原子力規制における検査制度の見直しに伴う 原子炉施設保安規定変更認可申請について

2020年7月16日
東北電力株式会社

<検査体制の変更イメージ>

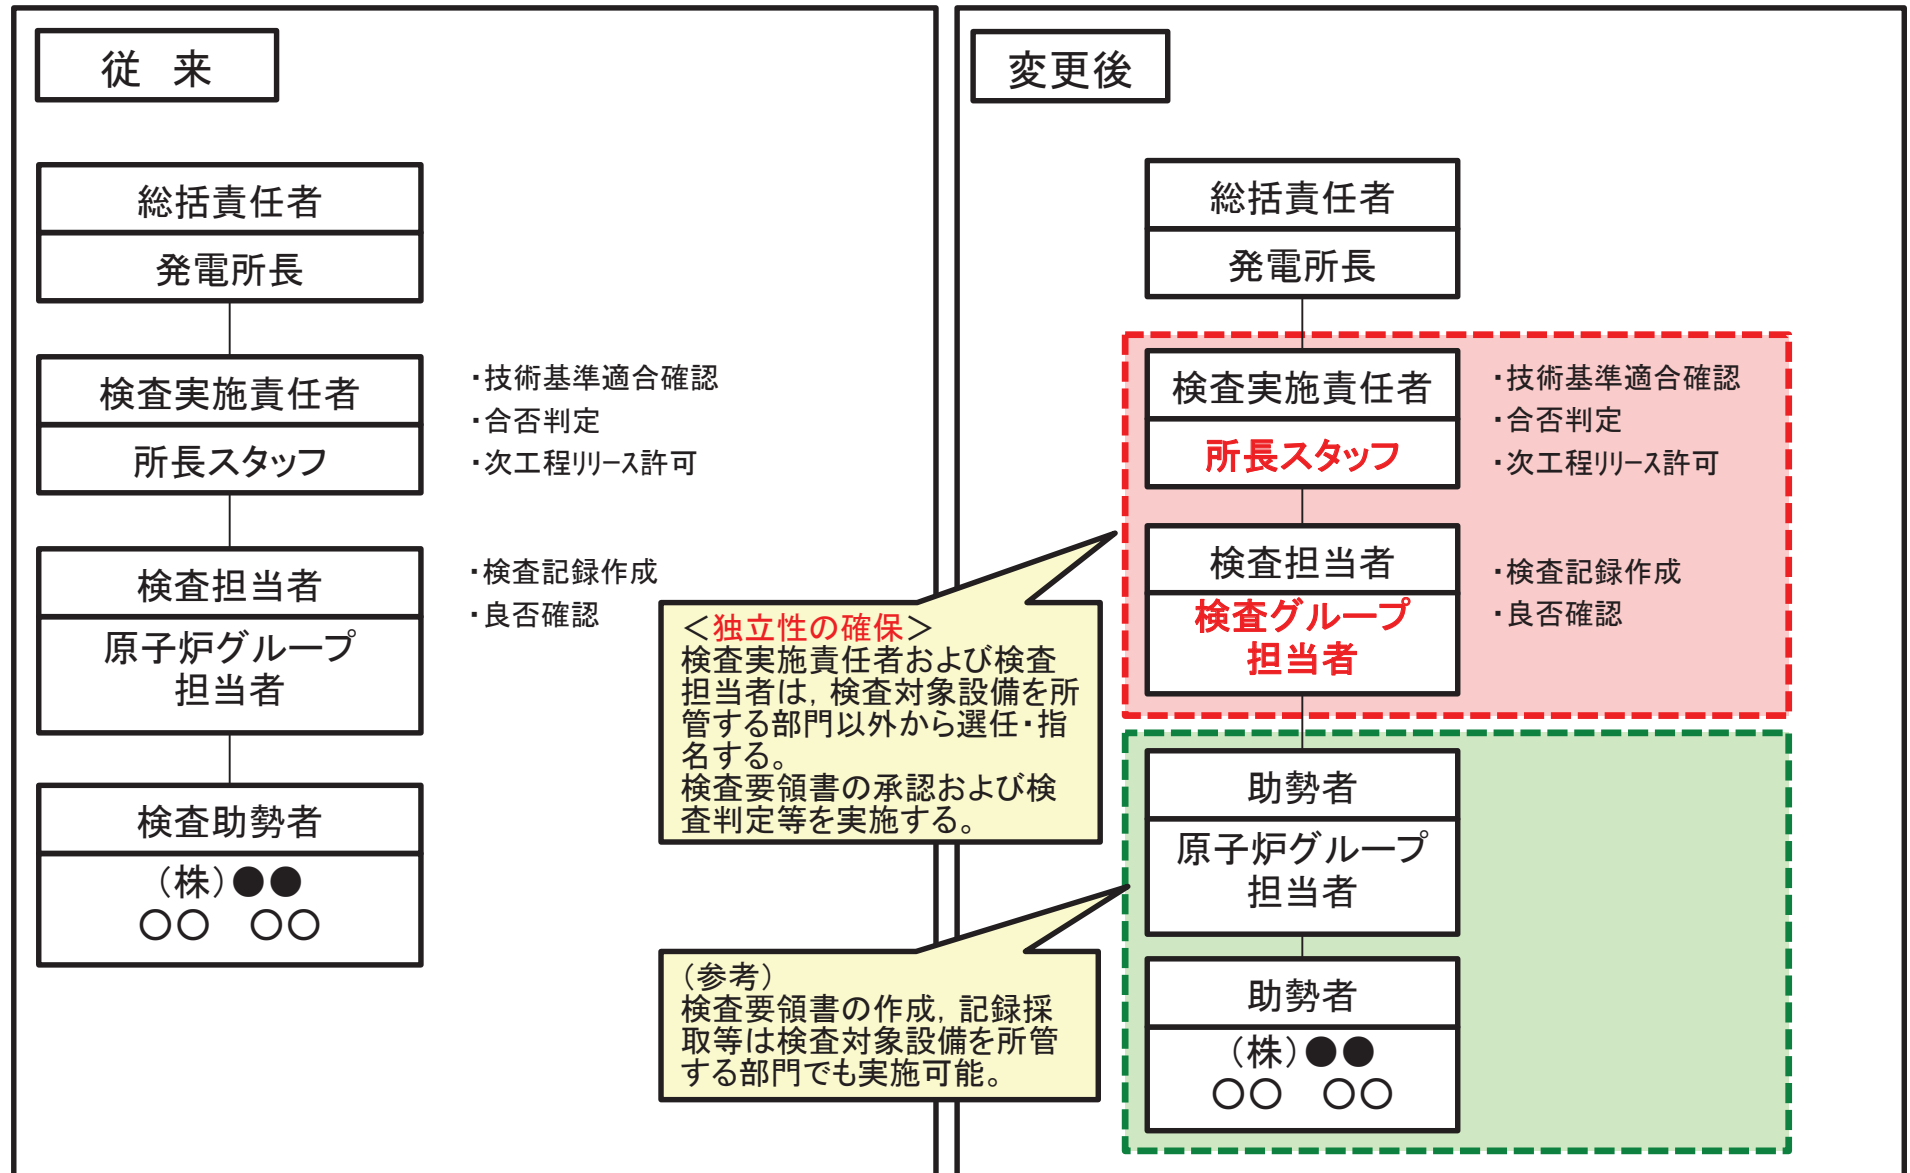
検査実施責任者および検査担当者は、検査対象となる設置または変更の工事を実施した組織または設備の施設管理を実施する組織以外から確保。

検査の独立性確保のため、検査対象となる工事を実施した組織または設備の施設管理を実施する組織以外から検査実施責任者を指名し、検査実施責任者の責任の元で検査を実施する。
